REF.: OBSERVACIÓN TÉCNICA A PROPUESTA POT LIBERIA 2026 (FASE PREAUDIENCIA).

ASUNTO: Inviabilidad operativa y conflicto socio-espacial por prohibición de estacionamiento en vías de uso restringido en urbanizaciones consolidadas (Barrio INVU 2).

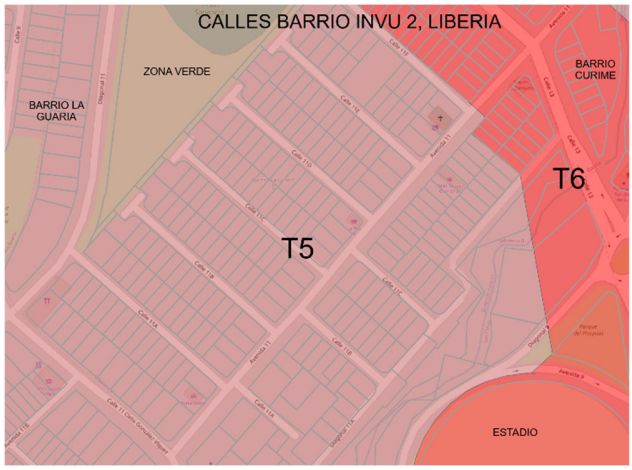
2. Realidad Socioeconómica y Necesidad de Estacionamiento: Actualmente, ante la falta de espacio en cocheras internas, es una realidad constatable observar vehículos parqueados durante el día a lo largo de las distintas calles del barrio (por ejemplo, extendiéndose desde la Calle 11A hasta la Calle 11F, imagen adjunta), lo que refleja una dinámica real y necesaria de uso de la vía. Además, durante la noche, algunos vecinos se ven obligados a dejar sus vehículos aparcados en estas calles, situación que se agrava por los problemas actuales de vandalismo que impiden dejarlos en otras zonas no vigiladas por la comunidad. Prohibir el estacionamiento por decreto en calles que miden 7.00 m criminaliza una necesidad habitacional y de seguridad en un barrio consolidado.
